**Van:** [REDACTED]  
**Aan:** [REDACTED]  
**Onderwerp:** RE: Watertoets Zonnepark Reusel-De Mierden TPSolar  
**Datum:** woensdag 5 mei 2021 09:27:23  
**Bijlagen:** [image002.png](#)  
[image003.png](#)  
[image004.png](#)  
[image005.png](#)  
[image006.png](#)  
[image007.png](#)  
[image008.png](#)

Op 19 april 2021 stuurde u ons het concept van de ruimtelijke onderbouwing voor de omgevingsvergunningaanvraag voor een zonnepark aan de Laarakkerdijk ten zuidwesten van Reusel. U vroeg ons om een wateradvies te geven bij dit initiatief. Hieronder leest u mijn reactie.

Watersysteem in en rond het plangebied

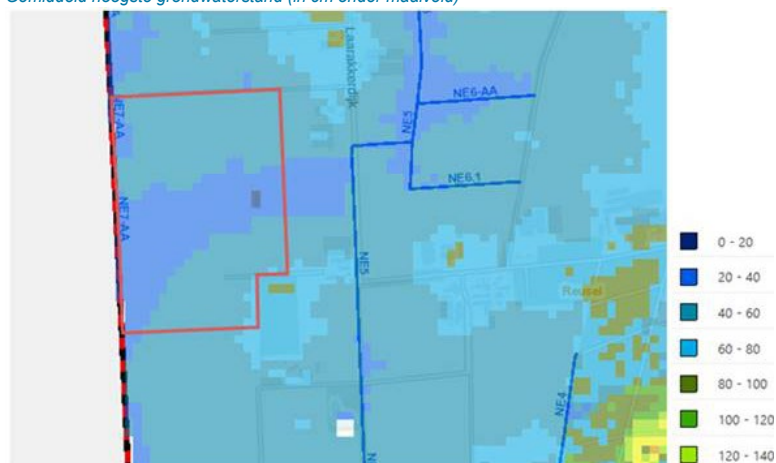
- Langs de westgrens van het plangebied ligt een A-watergang (NE7-AA; zie de afbeelding onder aan deze mail). Hier geldt een beschermingszone van 5 meter aan de zijde van het plangebied. Bij het plaatsen van het hekwerk en het aanplanten van beplanting moet rekening worden gehouden met de beschermingszone, zodat de watergang bereikbaar blijft voor onderhoud.
- De gemiddeld hoogste grondwaterstand is volgens onze gegevens nog iets minder diep dan in de ruimtelijke onderbouwing is vermeld: 20-40 tot 40-60 cm onder maaiveld. Ook hiervan heb ik een afbeelding toegevoegd onder aan de mail. Mogelijk moet hier nog rekening mee gehouden worden bij het plaatsen van de transformatorgebouwen en/of het aanleggen van de paden.
